D O D A T E K Č . 1 K E S M L O U V Ě O D Í L O

Propustek na silnici III/1411 Temelín - Všemyslice

ZMĚNOVÝ LIST Č.1 VÍCEPRÁCE

ZMĚNOVÝ LIST Č.2

AKCE	Propustek na sil. III/1411 Temelín - Všemyslice	DATUM	10/2020
ČÁST	SO 201 - Propustek ev.č. 1411-1P	FORMÁT	4 A4
PŘÍLOHA	Příčné prahy na vtoku a ohraničující stěny na výtoku	MĚŘITKO	1:50
		STUPEŇ	RDS
		ČÍSLO ZAKÁZKY	L-18-066-200
		ČÍS. SOUPRAVY	ČÍS. PŘÍLOHY
			07

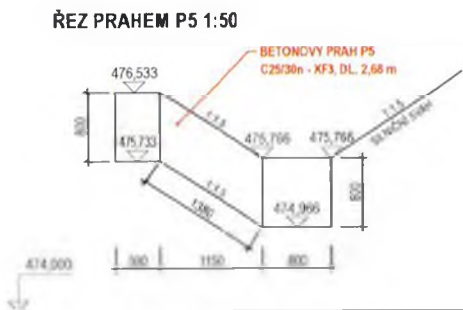
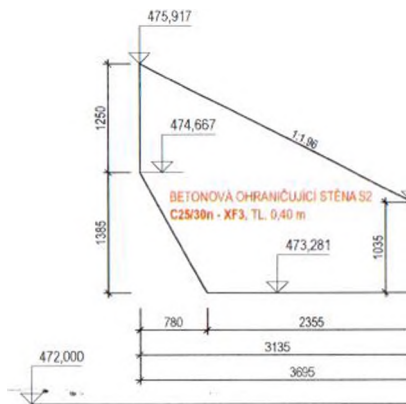
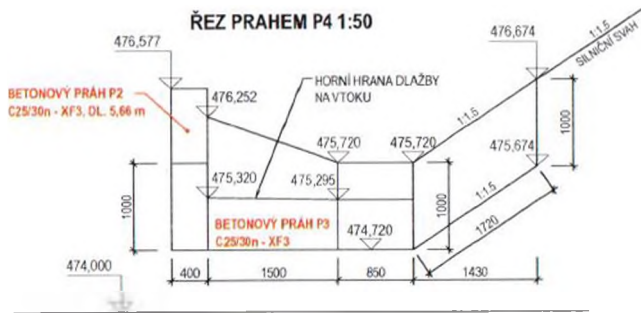
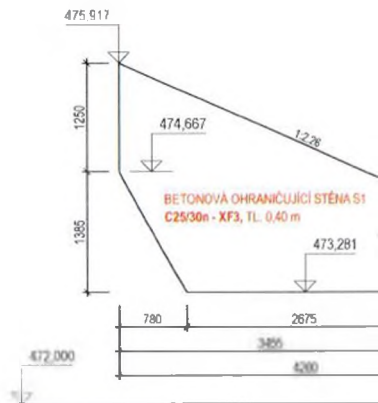
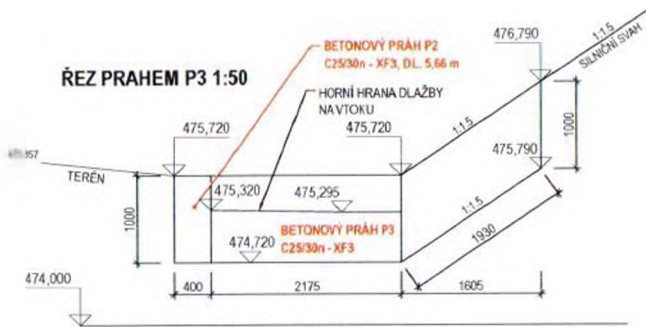
Stavba:	PROPUSTEK NA SILNICI III/1411 TEMELÍN - VŠEMYSLICE	č. SOD objednatele:	45/VZ/2020
Objekt:		č. SOD zhotovitele:	220034/SaM/CJ/2020
Investor (objednatel) stavby:	Správa a údržba silnic Jihočeského kraje Nemanická 2133/10, 370 10 České Budějovice		
TDS:	[redacted] tel: [redacted]		
Projektant:	LINIO PLAN s.r.o. [redacted] Sochorova 23, 616 00 Brno		
Zhotovitel:	SaM silnice a mosty a.s. Máchova 1129, 470 01 Česká Lípa		
Předmět změny:	PROPUSTEK NA SILNICI III/1411 TEMELÍN - VŠEMYSLICE		
Popis změny :	PROVEDENÍ SANACE ZÁKLADOVÉ SPÁRY - Na základě prohlídky a doporučení geotechnika (Ing. Karlin fa GeoTec - GS) bylo provedeno odtěžení nevhodného materiálu v úrovni základové spáry v tl. 30cm a nahrazeno vhodným materiálem ŠD 0/125		
Popis změny :	PRDLOUŽENÍ STĚN A PRAHŮ LEMUJÍCÍ VÝTOK A NÁTOK PROPUSTKU Na základě zkrácení délky propustku DN 1600 bylo provedeno prodloužení lemujících stěn a prahů na výtoku a nátoku provedeno dle RDS stavby

<i>ŠD 63/125 SANACE ZÁKLADOVÉ SPÁRY - 12,81</i>			
3 Svislé konstrukce							
32	311314	ZDI A STĚNY PODP A VOL Z PROST BET DO C25/30	M3	1,53			Prodloužení stěn na výtoku dle RDS (zkrácení délky trub propusttku)
4 Vodorovné konstrukce							
37	461314	PATKY Z PROSTÉHO BETONU C25/30	M3	0,44			Prodloužení patek na výtoku a nátoku dle RDS (zkrácení délky trub propusttku)
40	467314	STUPNĚ A PRAHY VODNÍCH KORYT Z PROSTÉHO BETONU C25/30	M3	1,10			Prodloužení prahů na výtoku a nátoku dle RDS (zkrácení délky trub propusttku)
9 Ostatní konstrukce a práce							
N	997221559	PŘÍPLATEK ZA ODVOZ SUTI,ZEMINY A KAMENÍ ZKD KM NAD 5KM SUT ASF - 45t SUT BETON - 17,87t ZEMINA A KAMENÍ - 916,134 t 979*15=14685t	T	14 685,00			Změna vzdálenosti odvozu vybourané suti na skládku 20km

**NAVAZUJÍCÍ BETONOVÉ PRAHY BUDOU V MÍSTĚ
STÝKŮ VZAJEMNĚ PROPOJENY BETONÁŘSKOU
VÝZTUŽÍ B500b Ø 14 dl. 500 mm á 200 mm**

PŘÍČNÝ ŘEZ PROPUSTKEM 1:50

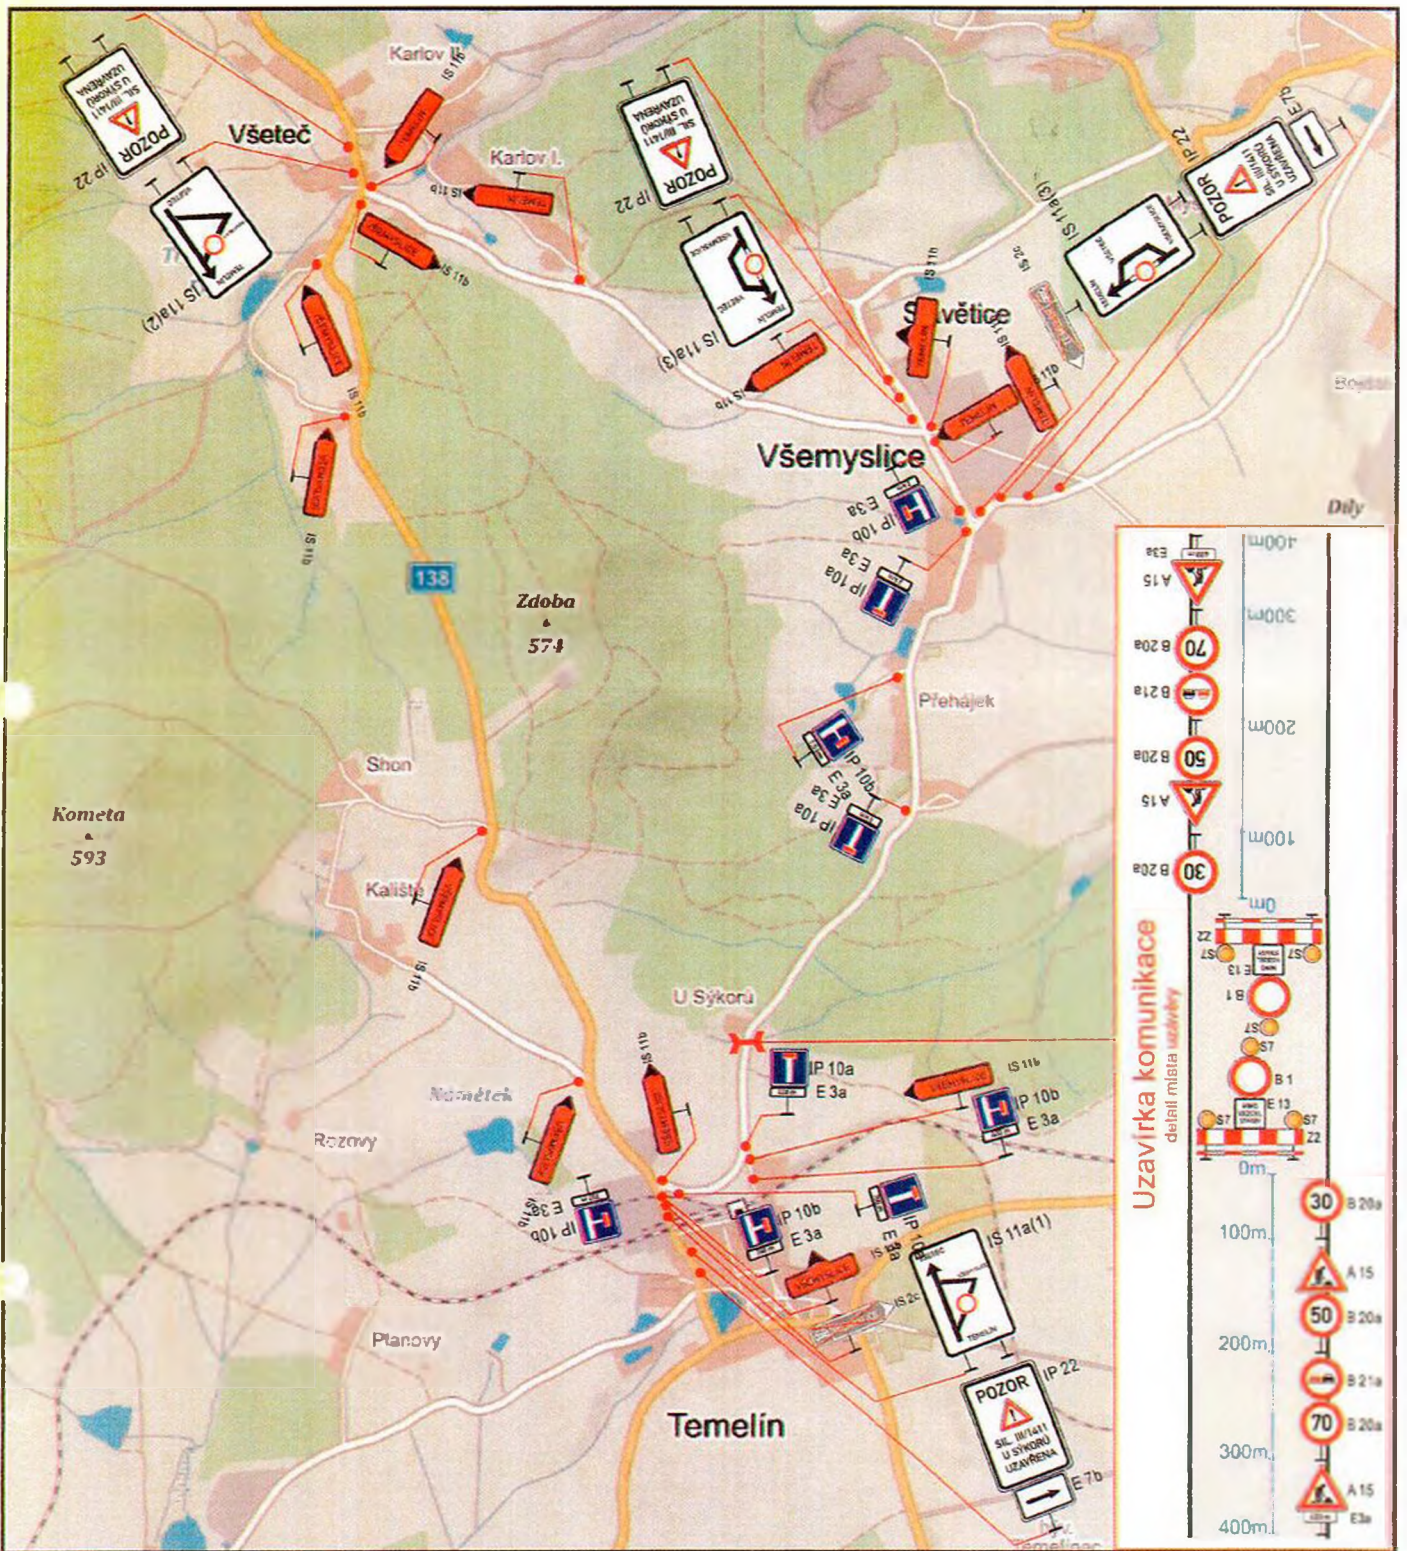
Poř. číslo	Kód položky	Název položky	MJ	MĚNĚPRÁCE			POZNÁMKA
				MNOŽSTVÍ	Jednotková	CELKEM	
9 Ostatní konstrukce a práce							
59	9183I2	PROPUSTY Z TRUB DN 1600MM ŽELEZOBETONOVÝCH	M	-2,40			Zkrácení délky propustku dle RDS
